2022年10月
三田理化工業株式会社

KR キャップ仕様変更のご案内

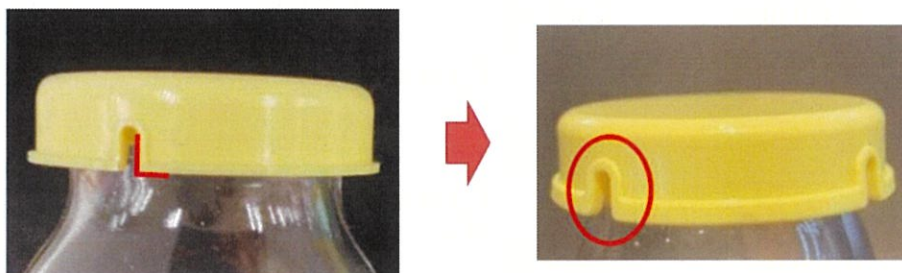
①側面スリット数：現行)2箇所 →新仕様)4箇所

②スリット部の外側形状：新仕様)角を丸く、外周リブを太くなららかに

③スリット部の内側形状：新仕様)ツメを追加
